JOHN DEERE – European Built / gebaut in Europa / modèle européen / modelo europeo / costruiti in Europa / 5000 Series / Series / Série

LuK Nr: 628 3178 00

Bulletin 988 2000 150

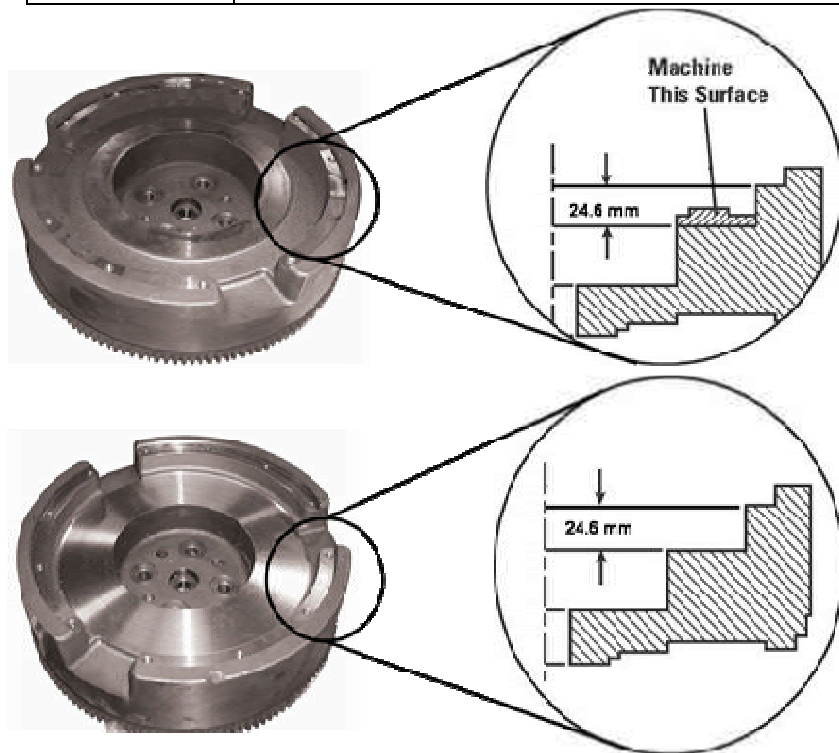
(GB)	When replacing OMG clutch with LuK kit 628 3178 00, ensure flywheel pot depth is 24.6mm. Where OMG clutch was first fitment. Please see illustrations below.

Recess must be re-machined to 24.6mm [0.97"]
 Schwungrad komplett auf eine Tiefe von 24 mm [0,97"] ausdrehen
 La cavité doit être ré-usinée à 24,6 mm [0.97"]
 El hueco debe volverse a labrar a 24,6mm [0,97"]
 La cavità deve essere 24,6 mm [0.97"]
